Mission régionale d'autorité environnementale

**Avis délibéré de la mission régionale
d'autorité environnementale
Hauts-de-France
sur le projet de parc éolien des Moulins de la Somme
sur les communes de Bernaville, Fienvillers et Gorges (80)**

n°MRAe 2019-3596

Contexte éolien (note de mise à jour du dossier, page 8)

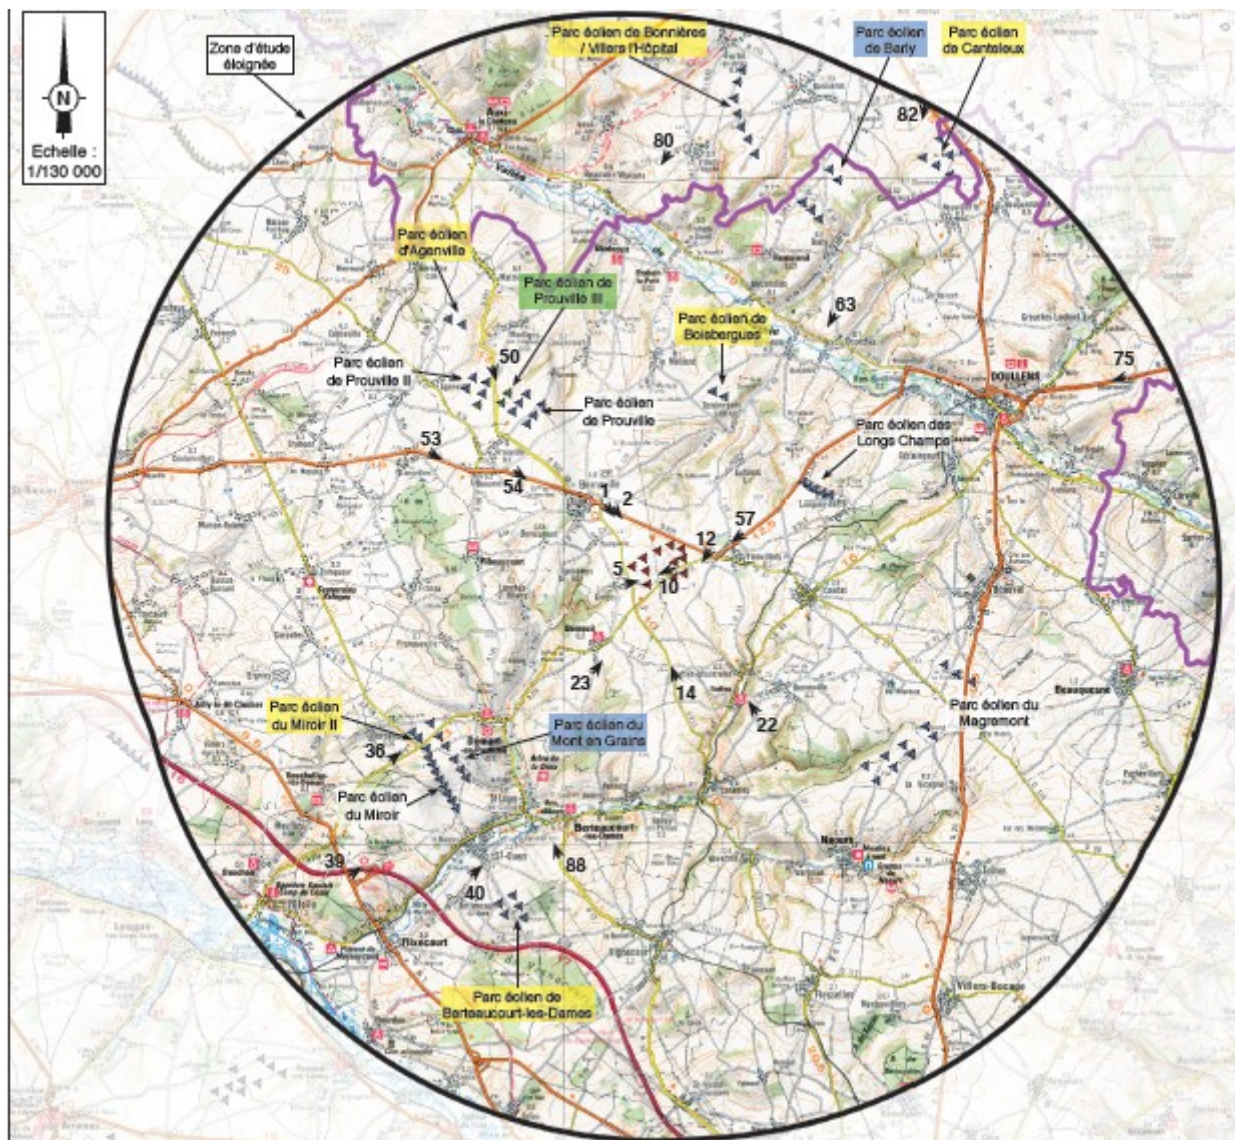
Le projet est localisé dans un contexte éolien relativement marqué. Dans un rayon de 14 km autour du projet sont installées :

- 12 parcs pour un total de 64 éoliennes en fonctionnement ;
- 1 parc pour un total de 4 éoliennes autorisées mais non construites.
